## **Rapport de l'Inspection des installations classées**

Contrôle du 28/10/2025

#### **FRANCE BOISSONS ILE DE FRANCE**

330 Rue du Gers  
78200 Buchelay

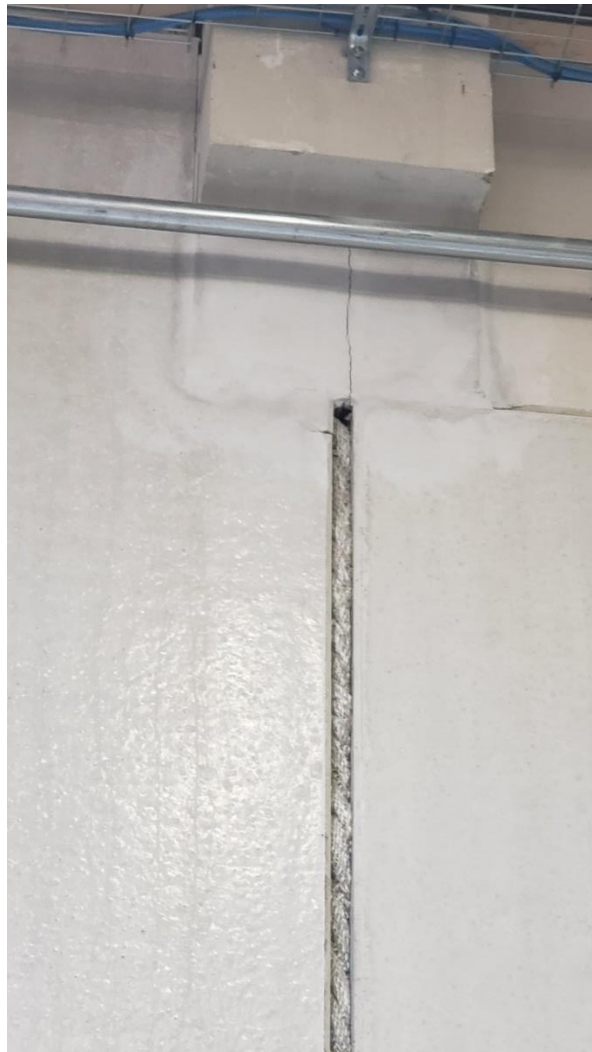
L'inspection constate au cours du contrôle du 28 octobre 2025 qu'un des joints verticaux entre deux panneaux du mur REI 120 séparant le local de charge de la cellule 3 est apparent, et demande à l'exploitant d'apporter des éléments complémentaires sur ce point.

Au même endroit, l'inspection remarque que le joint ne remplit pas l'intégralité de la cavité, et que le revêtement apposé à la jonction présente une fissure (cf photo ci-après). L'exploitant doit corriger ces défauts.

L'inspection constate par ailleurs le détachement de morceaux de taille centimétrique au niveau d'un des poteaux situés sur la paroi REI 120 située à l'Ouest de la cellule 1 (voir photographie ci-dessous).

Ce désordre, d'ordre manifestement mineur, doit être corrigé par l'exploitant.

L'exploitant doit corriger les défauts dans les parois REI120 (ou éléments les constituant) constatés :

- dans le local de charge, sur la paroi séparant le local de la cellule 3 ;
- dans la cellule 1, sur la paroi Ouest, au niveau d'un des poteaux.
